## Rundschreiben Nr. CZ 1 – 28.3.2008

#### **Neue DI-Drucklufthämmer**

#### **Ausgliederung des Drucklufthammers HB 210-H25V aus dem DI-Sortiment**

#### **Modernisierung des Drucklufthammers HB 150-H22V**

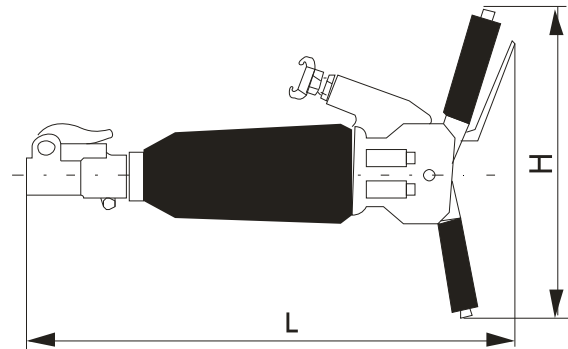
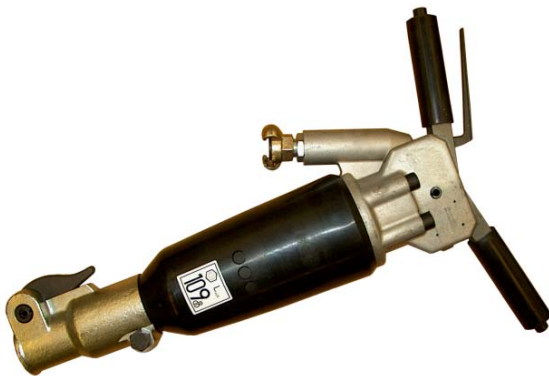
Der aus dem DI-Sortiment ausgenommene Hammer HB 210-H25 V wird durch zwei neue Typen ersetzt: HB 200-H25 V (Gewicht 20kg), HB 250-H25 V (Gewicht 25kg).

Diese Hämmer unterscheiden sich gegen den alten Typ (21kg) durch das Gesamtgewicht.

In den Handgriff wurde der Öler integriert. Technische Parameter bleiben unverändert.

Die Änderung betrifft nur die Innenteile. Teile der alten und der neuen Ausführung sind unvertauschbar!!
